De BosBeek variant voldoet als enige optie aan criteria als omgevingskwaliteit en sociale cohesie, en is na optimalisatie en correcties op de berekeningen ook financieel passend.

- Tijdens de presentatie, van 9 januari jongstleden, door GS* werden de kosten van de vier alternatieve varianten gepresenteerd en leek de BosBeek variant veruit de duurste optie.

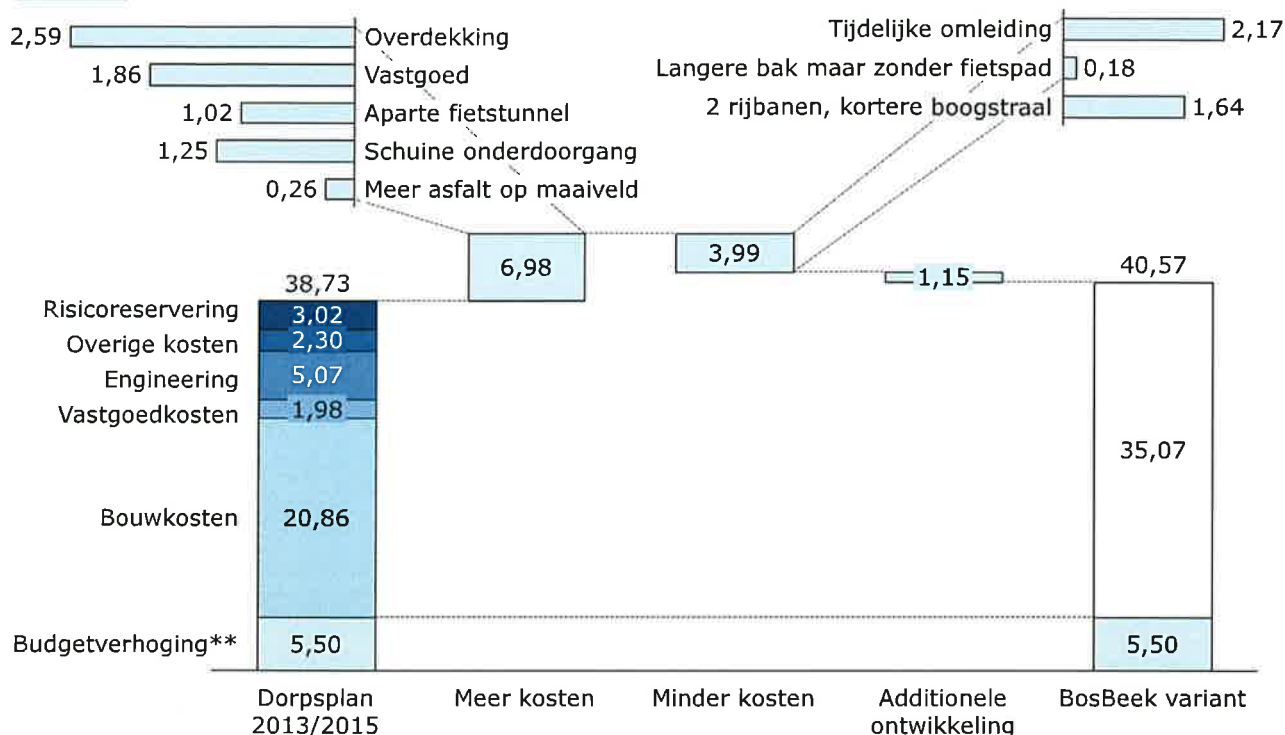
Tijdens de presentatie van 9 januari jongstleden door GS* werden de kosten van de vier alternatieve varianten gepresenteerd en leek de BosBeek variant veruit de duurste optie.

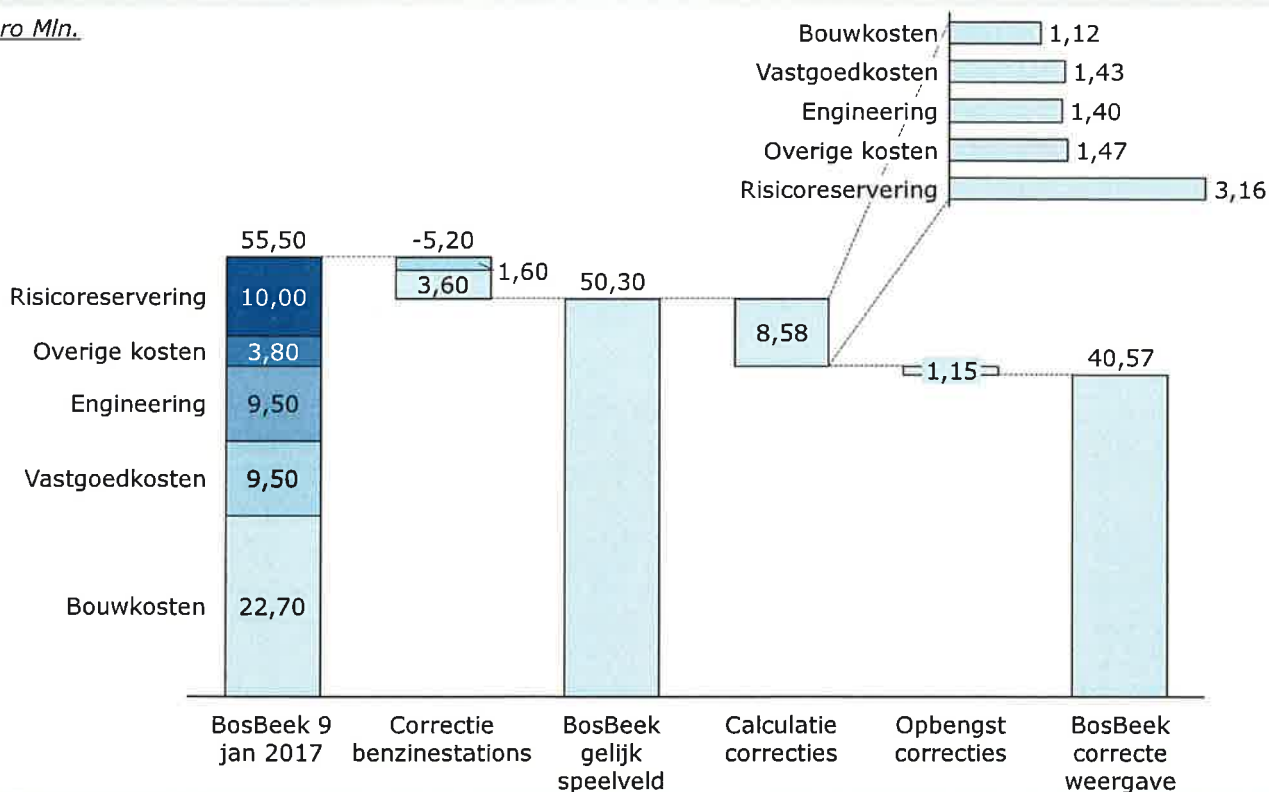
Extrapolerend vanuit de eerder erkende Dorpsplan calculatie (volgens de SSK methode), bedragen de kosten van de BosBeek variant EUR 40,57 mln., exclusief verplaatsen benzinepompen.

* SSK = Standaard Systematiek voor Kostenramingen. ** Deze budgetverhoging (door de Provincie/Prorail toegevoegd in 2015) is tot op heden niet eenduidig onderbouwd noch toegelicht.

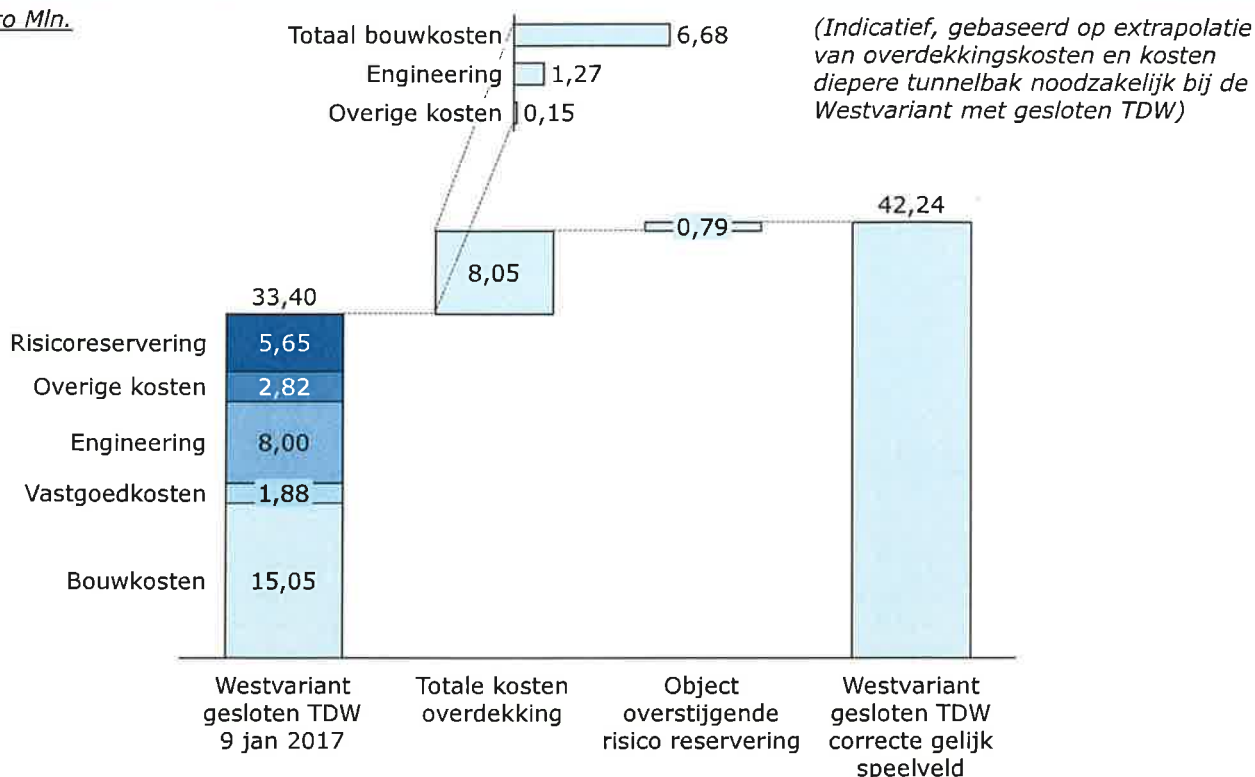
De kosten voor de BosBeek variant, EUR 40,57 mln., zijn dus significant lager dan de EUR 55,5 mln. zoals gepresenteerd op 9 januari jongstleden.

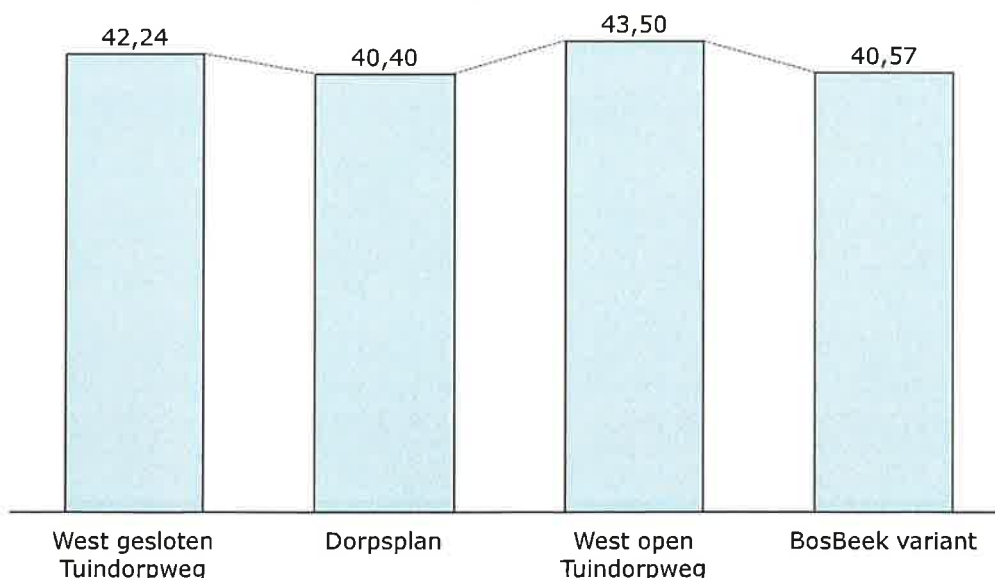
Voor een echt gelijk speelveld zouden de totale kosten voor Westvarianten uitgerekend moeten worden inclusief overdekking, deze zouden dan vermoedelijk hoger zijn dan van BosBeek variant.

Bron: Prorail calculaties, RHDHV onderleggers. *De kosten vormen een ondergrens gebaseerd op overdekking om vergelijkbare score op luchtkwaliteit, geluidsoverlast en visuele kwaliteit te verkrijgen
